**REGULERINGSFORSLAG TIL
OFFENTLIG ETTERSYN**

Fagnotat

Vår referanse: PLAN-2022/20677-94

**Forslag til detaljregulering – offentlig ettersyn
Fana, Gnr.13, Bnr.525 m.fl., Rieber-Mohns veg arealplan-ID 70760000**

Figur 4 Utsnitt av kulturmiljøkart over flyfoto. Historisk veifar innenfor røde linjer, eksisterende bolig øst for veifar.

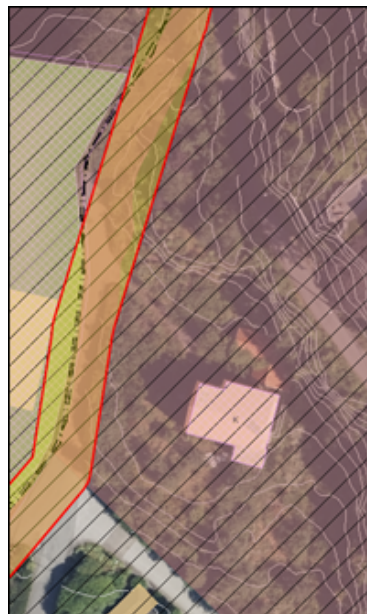
PBE vurderer at hensynet til mur og historisk veifar er tilstrekkelig ivaretatt i planforslaget med bestemmelse 4.2.3 i vedlagte *Reguleringsbestemmelser datert 03.03.2026*. Når det gjelder hageanlegget, vurderer vi at nytt bygg plassert sørvest i planområdet, vist i figur 2 og 7, må utgå av hensyn til stedets egenart. Foreslått plassering av det aktuelle bygget bryter med den finstemte sammenhengen mellom eksisterende hus og hage.

Figur 5: T.V: Satellittfoto fra sør mot nord av villa og hageanlegg i planområdet. Figur 6 T.H: Utsnitt av 3D-modell av planforslaget, vist fra sør mot nord.

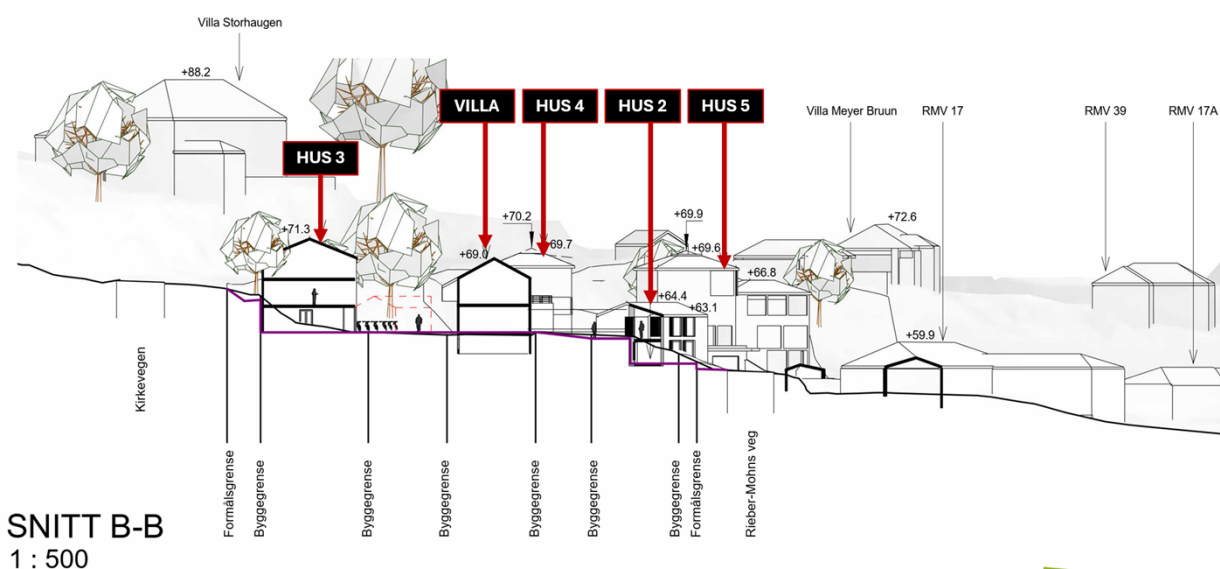
Figur 6 viser foreslått ny bebyggelse rundt eksisterende villa i planområdet. Det vises også til vedlagte *Fotomontasje, perspektiver datert 20.11.2025*. PBE vurderer at hensynet til kulturmiljø er forsøkt ivaretatt i bestemmelse 2.5 i vedlagte *Reguleringsbestemmelser datert 20.02.2026*, men at skissert utbygging ikke viser god nok tilpasning til kulturmiljø og terreng.

Til sluttbehandling må planforslaget vise en reduksjon i foreslåtte tiltaks fotavtrykk og terreng-inngrep. Dette gjelder nytt bygg helt nord på tomten, kalt hus 3 i figur 7, som må reduseres i både høyde og lengde for å ivareta kravet om stedstilpasning. Videre vurderer vi at bebyggelsen foran eksisterende villa, hus 2, må utgå av planforslaget. Vi er imidlertid åpne for at de tre volumene plassert inn mot skrenten i øst kan beholdes, hus 4 og 5, men ønsker innspill om dette.
